Annexe 11 : mémoire en réponse du maître d'ouvrage

**DOSSIER DE DEMANDE D'AUTORISATION INSTRUIT AU TITRE DES
INSTALLATIONS CLASSEES POUR LA PROTECTION DE L'ENVIRONNEMENT**

**PROJET D'EXPLOITATION D'UNE CARRIERE DE MATERIAUX ALLUVIONNAIRES,
D'INSTALLATIONS MOBILES DE CONCASSAGE-CRIBLAGE ET D'UNE STATION DE TRANSIT**

**Mémoire en réponse aux observations formulées au cours de l'enquête publique
qui s'est déroulée du 17 février au 20 mars 2014**

Figure 1 : Plan du déversoir entre la gravière E et le Vistre

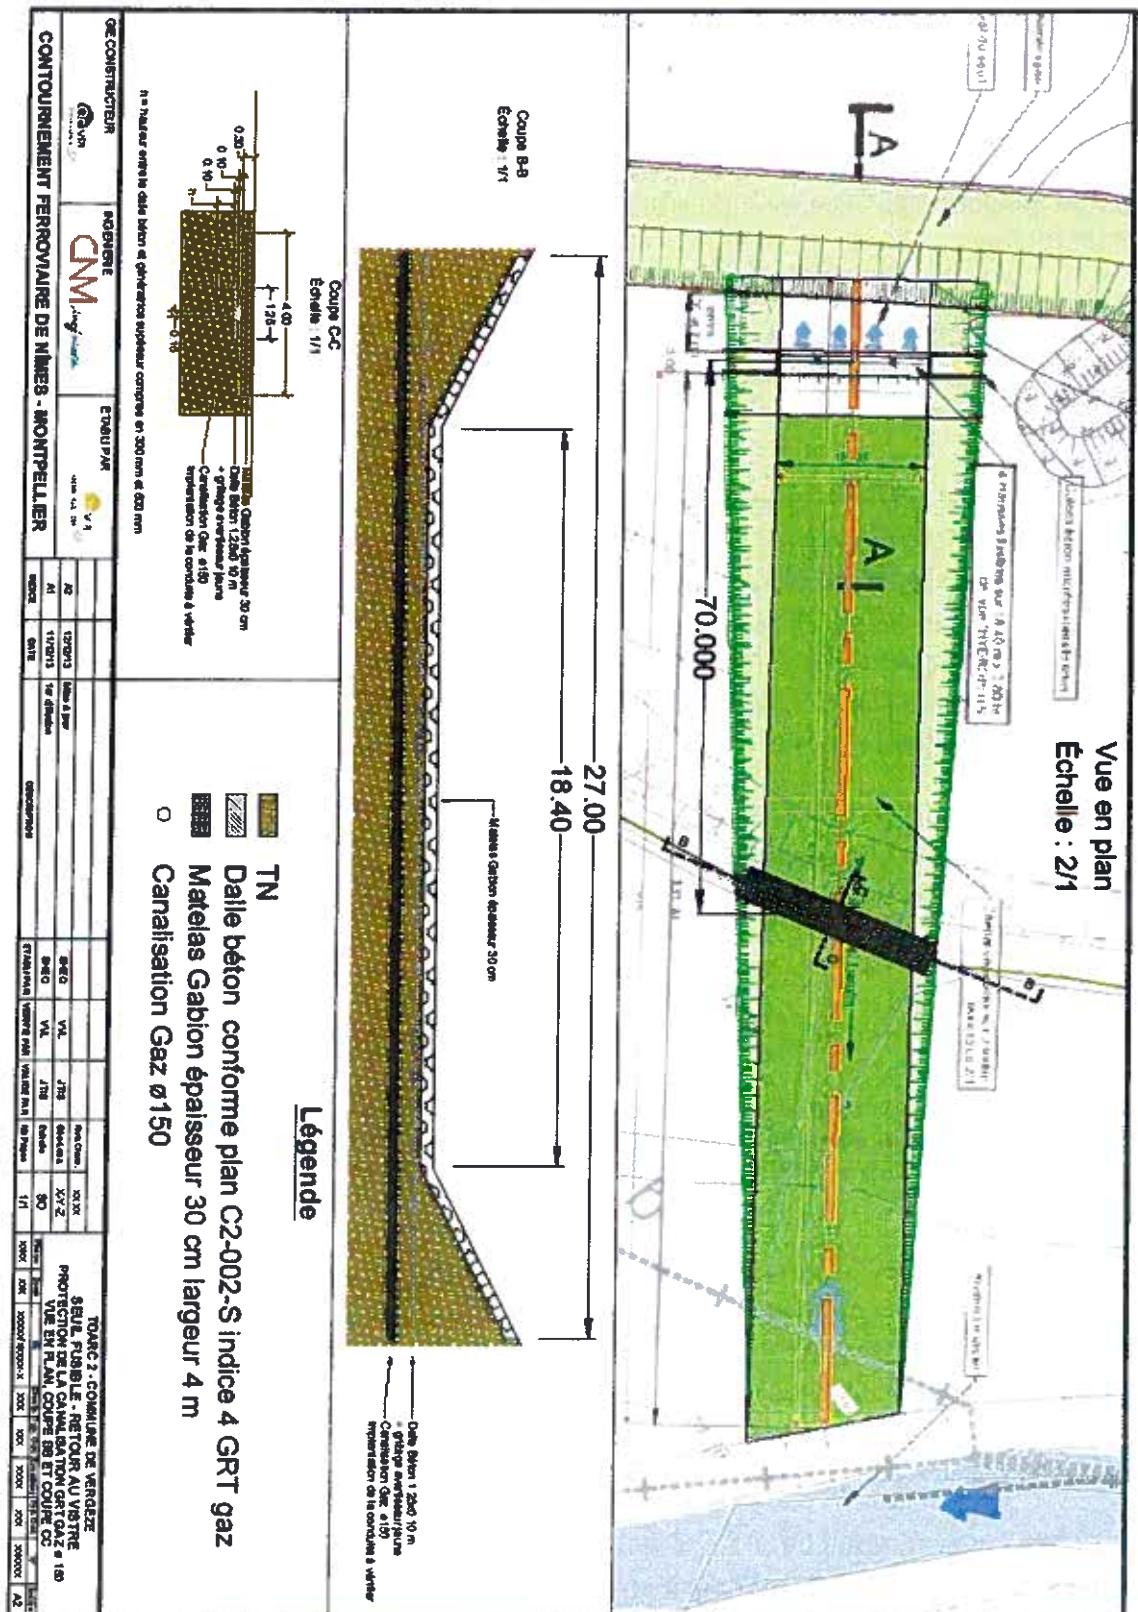
Observation 3 : détails sur les communications prévues entre le Vistre et les bassins B et E.

Le déversoir de la gravière B vers le Vistre est un simple ouvrage aménagé sur les terrains en place maintenus aux cotes actuelles et protégés de l'érosion par application de matelas Reno sur les berges (coté gravière et coté Vistre) et d'une dalle béton au droit de la canalisation de gaz.

Pour la gravière E, le déversoir équipé de fusibles n'est plus à la vidange qu'un déversoir à seuil fixe de cote d'arase 12,1 m NGF et de longueur 18,4 m. La vidange s'effectue d'abord en régime noyé (puisque les fusibles se sont effacés, il y a eu au moins 0,8 m d'eau sur le seuil fixe). Puis en régime dénoyé, fonction de la rapidité de la descente des niveaux. Après vidange gravitaire de la tranche haute, la tranche basse sera vidée par infiltration dans la nappe.

A préciser aussi qu'une dalle béton sera également mise en place au droit de la canalisation de gaz qui traverse cet ouvrage, comme on peut le voir sur le plan de la page suivante.

Figure 2 : Hauteurs d'eau maximales pour la pluie centennale et la crue de 340 m³/s du Vistre

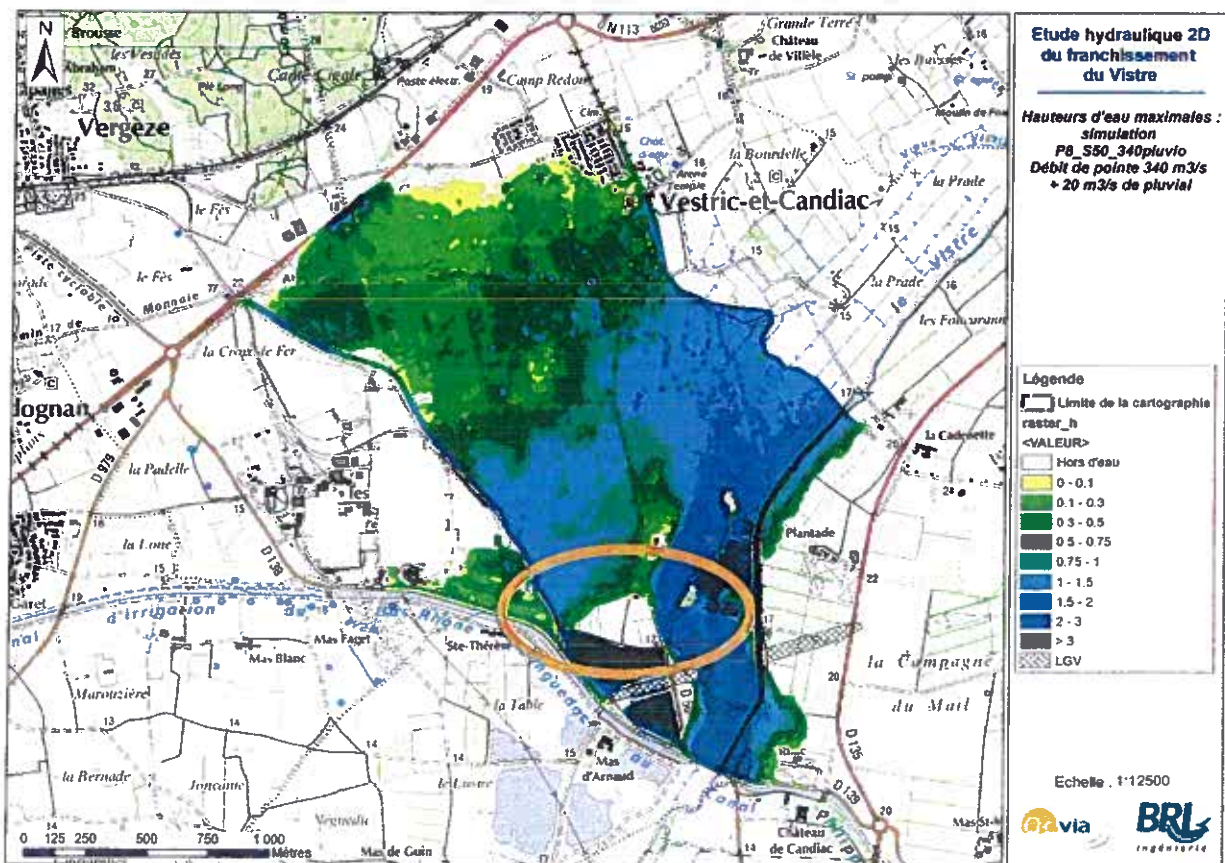
Observation 3 : les études hydrauliques ne démontrent pas qu'elles ont prises en compte la nouvelle RD 56.

Les études hydrauliques ont bien pris en compte la nouvelle RD 56. Les textes ne sont peut-être pas assez explicites sur ce point parce que la nouvelle route est calée au niveau du terrain naturel actuel sur la presque totalité de son tracé, à l'exception de l'approche de la digue de protection du site Perrier où il est nécessaire qu'elle monte pour assurer la fonction de digue jusqu'au rond-point sous lequel passe la roubine déviée. Le franchissement par le fossé de pied de digue, pour rejoindre la gravière A, a été dimensionné en conséquence.

Par ailleurs, la zone d'implantation de la RD 56 est peu inondable comme l'atteste la carte (jointe ci-dessous) des hauteurs d'eau atteintes pour un écoulement pluvial centennal combiné à une crue de 340 m³/s du Vistre.
